日本原子力研究開発機構大洗研究所(南地区)の 核燃料物質使用変更許可申請等について

照射燃料試験施設（AGF）における
燃料研究棟のプルトニウム・濃縮ウラン貯蔵容器内試料の
酸化処理に係る記載の削除等

令和2年12月7日

国立研究開発法人日本原子力研究開発機構
大洗研究所 燃料材料開発部

ナトリウム処理装置

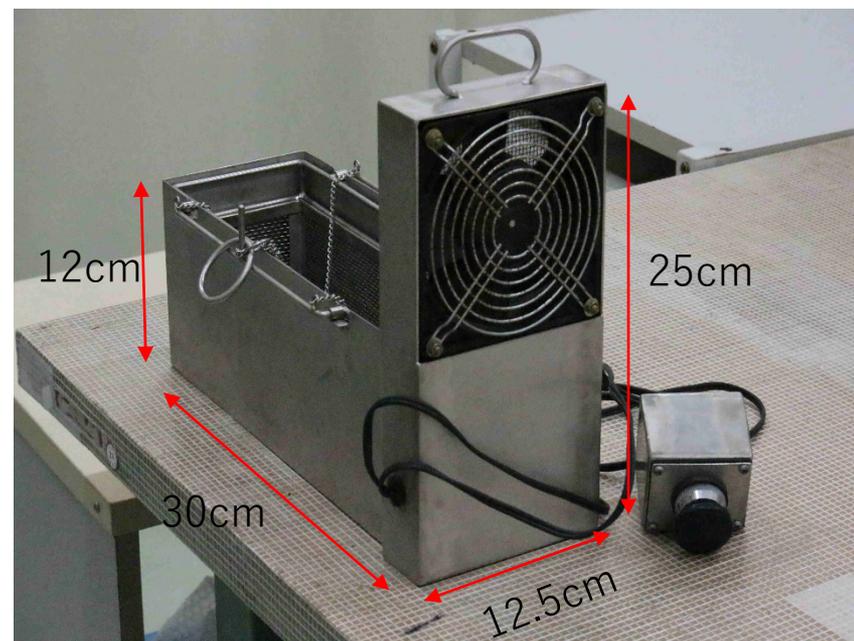
No.13セル内には設置せず、現在、管理区域内の汚染のない区域にて保管しているナトリウム処理装置を撤去する。

場所別使用方法	燃料からのFP放出移行試験後の残ナトリウム除去
使用実績	なし
保管場所	管理区域内の汚染のない区域
